3. 小断層の影響範囲に関する検討

①指摘事項No.9に関する回答(1/3)

【R2.4.16審査会合における指摘事項No.9】

○開削調査箇所(北側)における小断層の上端付近について、提示しているX線CT画像だけでは評価が難しい部分があるため、サンプリング箇所を更に奥に掘り進める等し、評価に資するデータを拡充すること。

はぎとり転写試料 写真(左右反転)(解釈線あり)

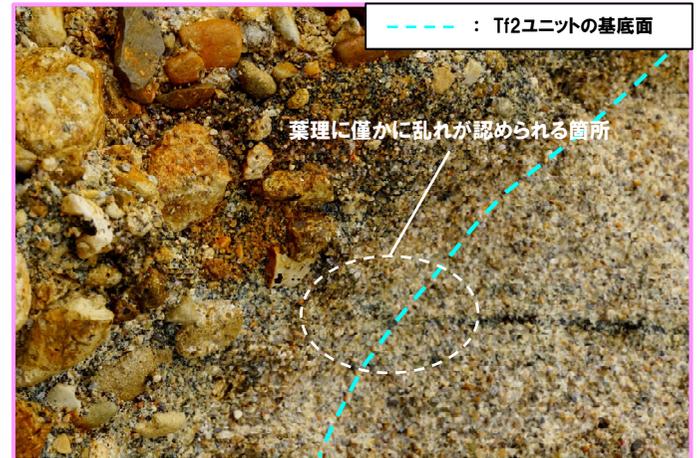
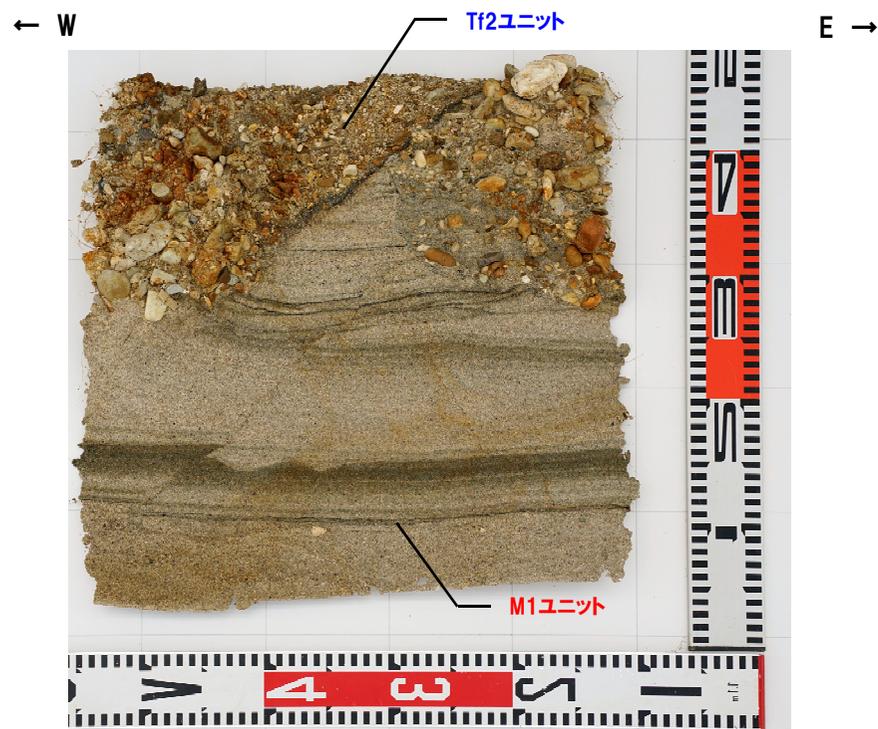
- 【M1ユニットとTf2ユニットの層相境界(Tf2ユニットの基底面)設定の着目点】
- Tf2ユニットの基底面は、下位のM1ユニットを侵食する、侵食面である。
 - Tf2ユニットは砂礫層であるため、基質に砂質な箇所が認められ、M1ユニットとの境界部の識別が困難である場合があるが、M1ユニットは淘汰の良い砂層であること及びTf2ユニットがシルトを含む砂礫層であることを踏まえ、以下の状況に着目し、M1ユニットとTf2ユニットの層相境界(Tf2ユニットの基底面)を設定した。
 - ・Tf2ユニットがM1ユニットの葉理を切断している場合(例:拡大写真①参照)。
 - ・Tf2ユニットの基底面付近において、M1ユニットの葉理に乱れが認められる場合(例:拡大写真②参照)。
 - ・Tf2ユニットに認められるシルト質な基質の分布により、M1ユニットとTf2ユニットの層相に差異が認められる場合(例:拡大写真①参照)。

- ・Tf2ユニットがM1ユニットの葉理を切断している場合。
 - ・Tf2ユニットの基底面付近において、M1ユニットの葉理に乱れが認められる場合。
 - ・Tf2ユニットに認められるシルト質な基質の分布により、M1ユニットとTf2ユニットの層相に差異が認められる場合。
- 本はぎとり転写試料において、以下の状況を確認した。
- ・F-1断層に関連する小断層は、M1ユニットに変位を与えており、Tf2ユニットの基底面直下まで剪断面が連続し、変位が認められる。
 - ・Tf2ユニットの基底面に、小断層による変位は認められない。
 - ・Tf2ユニット中に、剪断面は認められない。
 - ・Tf2ユニット中に、堆積構造の乱れ等は認められない。
